**Avis délibéré  
de la Mission régionale d'autorité environnementale  
Provence-Alpes-Côte d'Azur**

**sur le projet d'aménagement du parking de la Libération sur la  
commune de Saint-Rémy-de-Provence (13)**

**N° MRAe  
2022APPACA6/3039**

Figure 2: aménagement du parking de la Libération - Source : étude d'impact

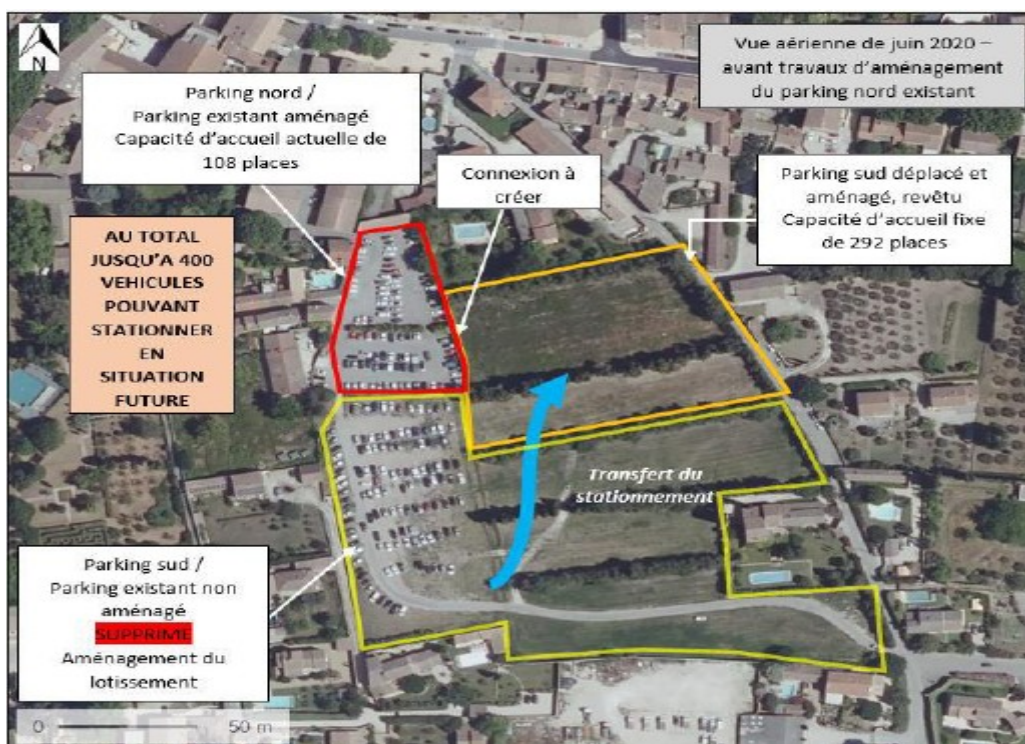
La MRAe constate que la zone correspondant à l'ancien parking, et qui sera aménagée en logements collectifs, n'est pas intégrée dans le périmètre de projet.

**La MRAe recommande d'élargir le périmètre de l'étude d'impact au futur projet immobilier prévu par l'OAP « Les Cèdres ».**
